**Mémoire en réponse**  
**à l'avis de l'Autorité Environnementale**

**Projet de parc éolien de Saint-Aubert  
sur la commune de Saint-Aubert (59)**

**Société ENERTRAG CAMBRESIS I SAS**

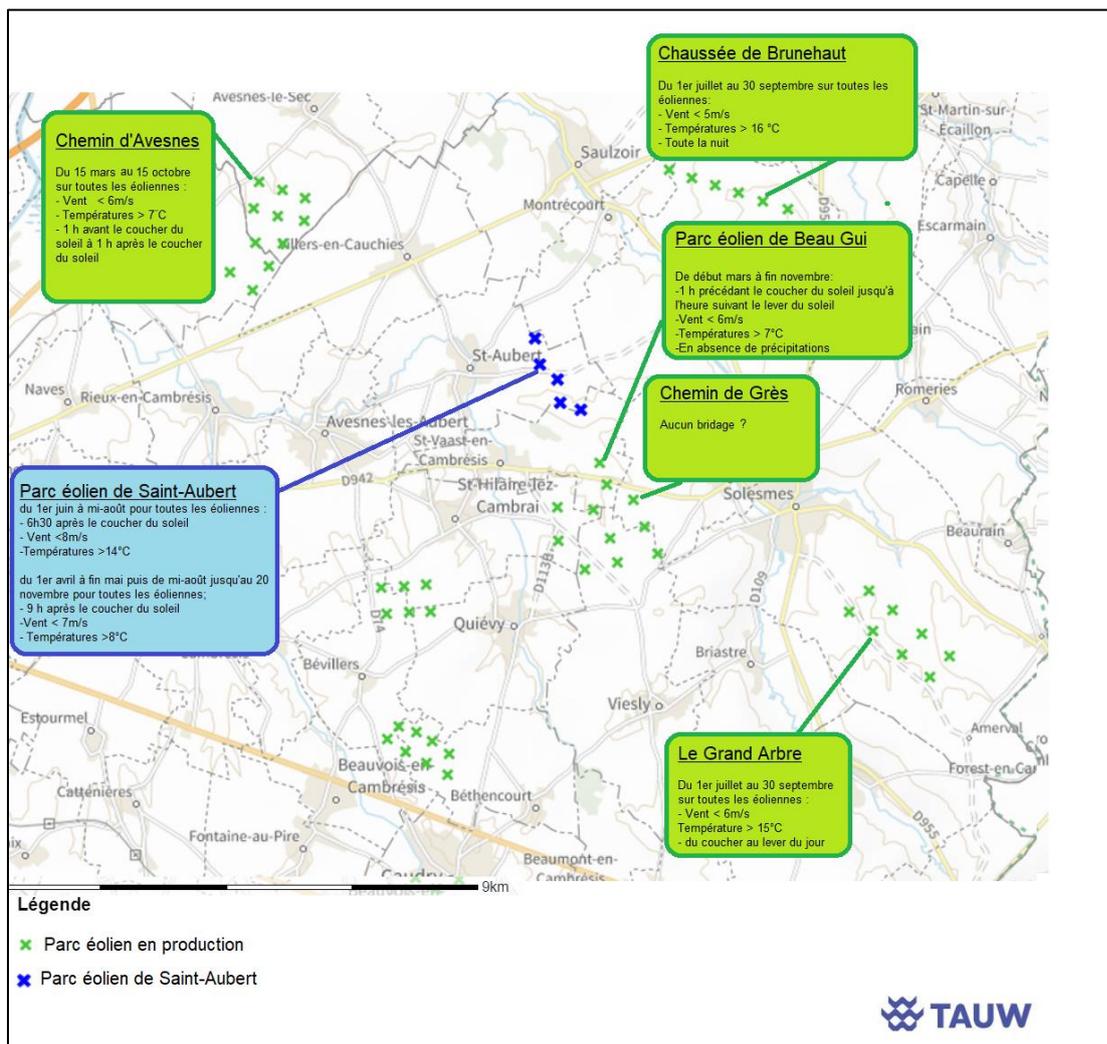
*L'autorité environnementale recommande de décrire les caractéristiques des parcs du Beau Gui et du Chemin de Grès et d'analyser l'impact environnemental et les mesures de réduction et d'accompagnement sur l'ensemble constitué par les trois parcs.*

*De plus, les mesures de bridages mises en place sur les parcs éoliens voisins ont été prises en compte en consultant les données disponibles (carte 53 page 180 de l'étude écologique).*

*Les données du bridage du parc éolien de Beau Gui ont été ajoutées, elles ne figuraient pas dans l'étude écologique.*

Figure 1 : Les enjeux pour les oiseaux du parc éolien de Saint-Aubert avec les éoliennes existantes et autorisées

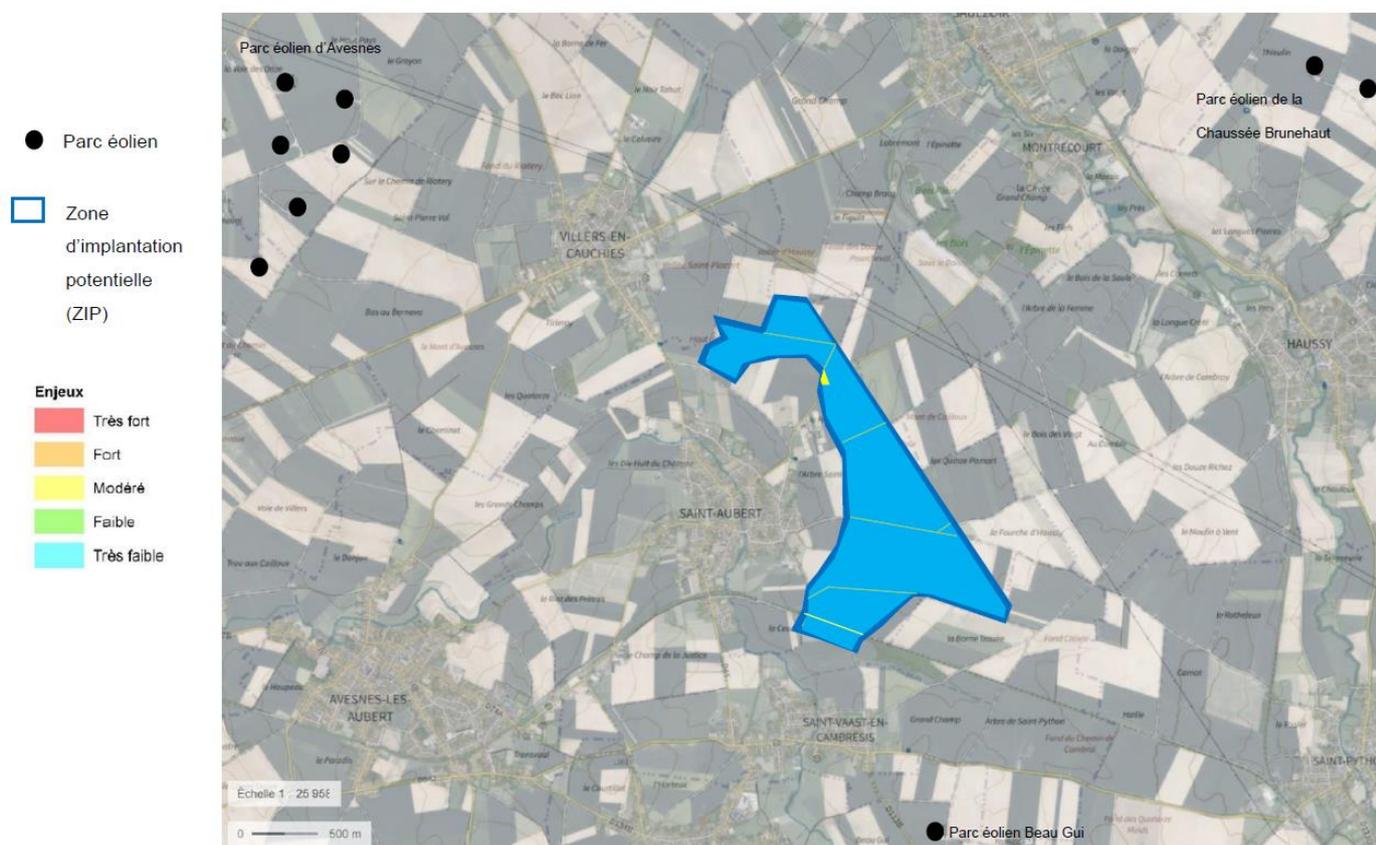
- de compléter le résumé non technique avec des cartes des enjeux pour les chauves-souris et les oiseaux et les éoliennes existantes, autorisées (en construction) et projetées, et les caractéristiques principales des parcs éoliens voisins ;
- d'actualiser le résumé non technique après avoir complété l'étude d'impact et réévalué les enjeux et impacts sur le paysage, l'avifaune et les chauves-souris.

Les cartes suivantes montrent les enjeux les plus impactant pour les oiseaux et pour les chauves-souris avec les éoliennes existantes et autorisées (ou en construction).

Figure 5 : Modélisation verticale de l'activité chiroptérologique - projet éolien de Sud-Vesoul (Source : Kelm et Beucher, 2011-2012)

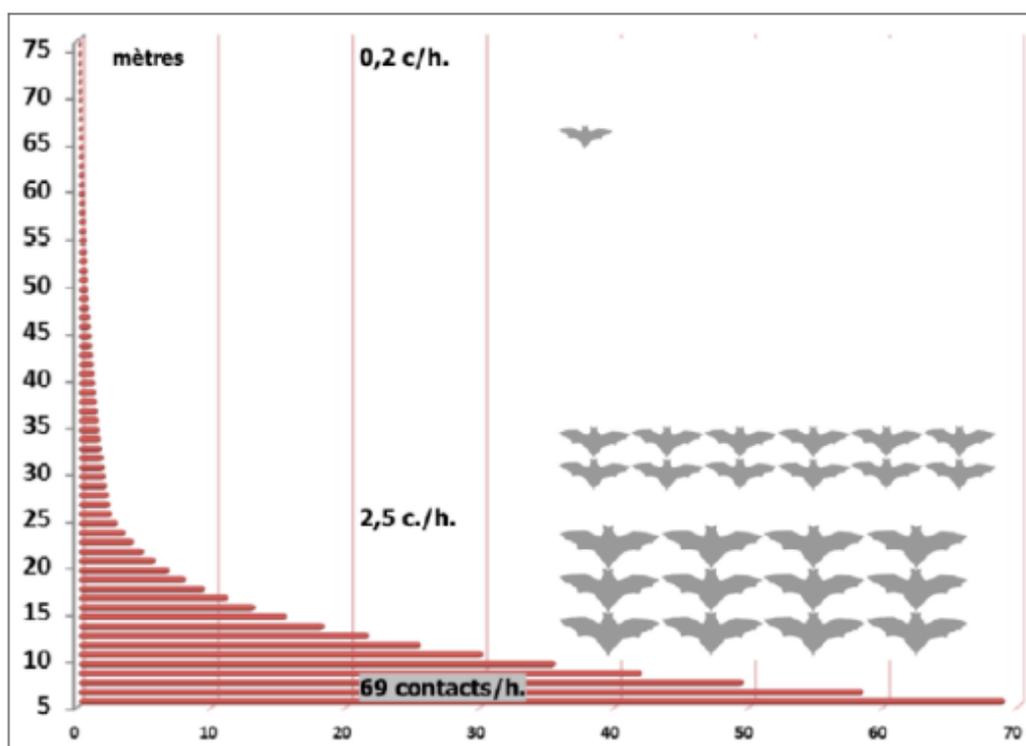
*L'autorité environnementale recommande pour les chauves-souris, qu'un second mat soit positionné dans la partie sud de la zone d'implantation potentielle du projet et que les enregistrements en continu soit réalisés à la hauteur du moyeu du rotor (105 mètres).*

*D'après des études récentes, le risque de collisions baisse très sensiblement à partir d'un espacement de 40 mètres entre le bout des pales et le sol (O. Behr, et S. Bengsch, 2009). Pour illustration, dans le cadre du projet éolien de Sud-Vesoul (EOLE-RES, Haute- Saône), la modélisation verticale de l'activité chiroptérologique au droit du mât de mesure de vent a montré que le taux d'activité est inversement proportionnel à l'altitude et qu'il s'avère très faible, voire nul, à 70 mètres de hauteur (Kelm et Beucher, 2011-2012).*

*En considérant le graphique exposé précédemment (Figure 5), nous mettons en évidence une activité chiroptérologique maximale entre 5 et 15 mètres de hauteur. Au-delà, la présence de chauves-souris devient rare et l'activité moyenne se porte à environ 2,5 contacts/heure alors qu'elle s'évalue à environ 69 contacts/heure entre 5 et 10 mètres de hauteur (selon la modélisation verticale de l'activité chiroptérologique au droit du projet éolien de Sud-Vesoul – Kelm et Beucher, 2011- 2012).*
